ISSOIRE, le jeudi 1er juillet 2004

**APPAREILS CONCERNES :**  
AVIONS ISSOIRE AVIATION  
APM20 - LIONCEAU

**OBJET :**  
Entretoise de fixation du bâti moteur sur la cloison pare feu

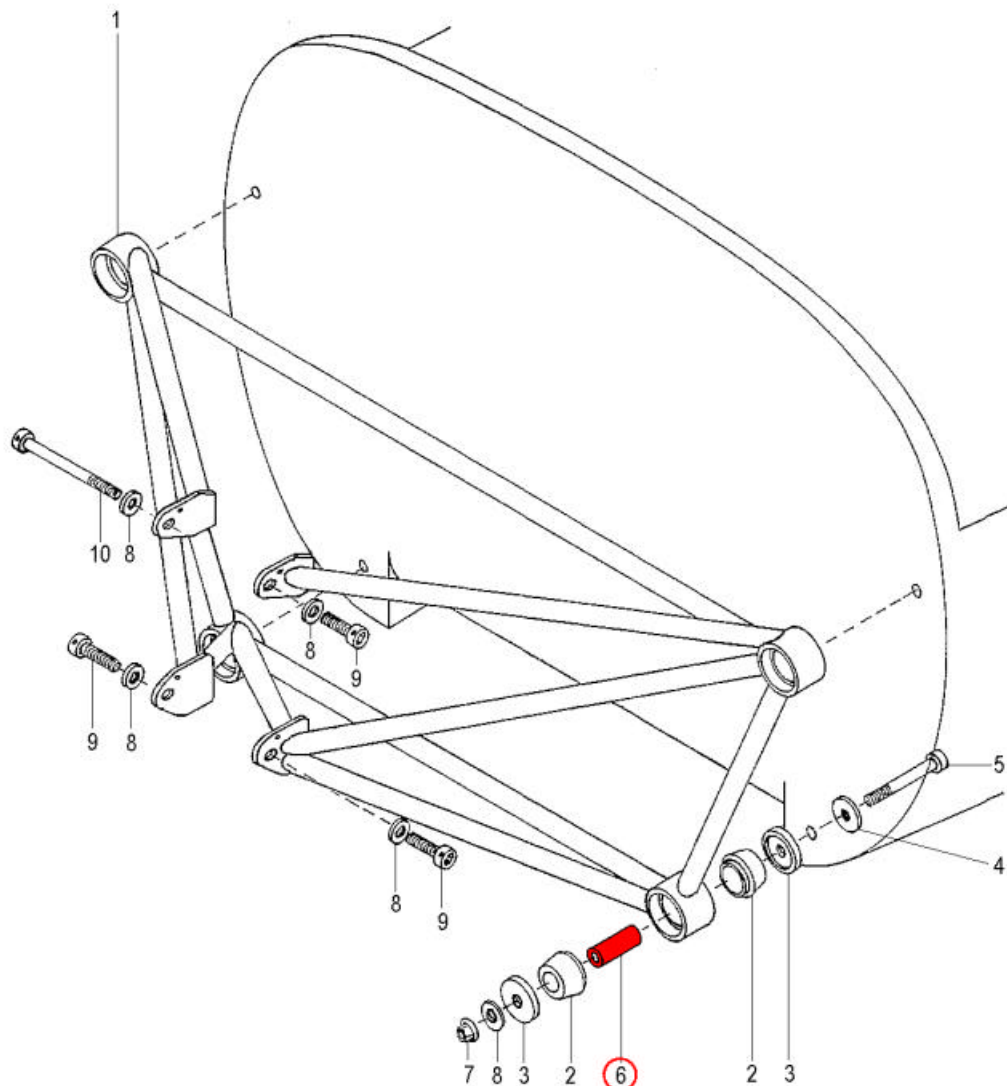
Déposer les capots moteur. Agir l'une après l'autre sur les quatre fixations. Retirer l'écrou, les rondelles et le caoutchouc extérieurs de la fixation puis l'entretoise RC 538-6, les repères successifs 7, 8, 3, 2 et 6 du schéma ci-dessous. Remettre le tout dans le même ordre en remplaçant l'entretoise RC 538-6 repère 6 par une neuve fournie.

Serrage : resserrer les écrous repère 7 avec une clé dynamométrique en la réglant sur 3 m.daN. Il faut parvenir au serrage mini : 2,7 m.daN, serrage maxi 3,5 m.daN.
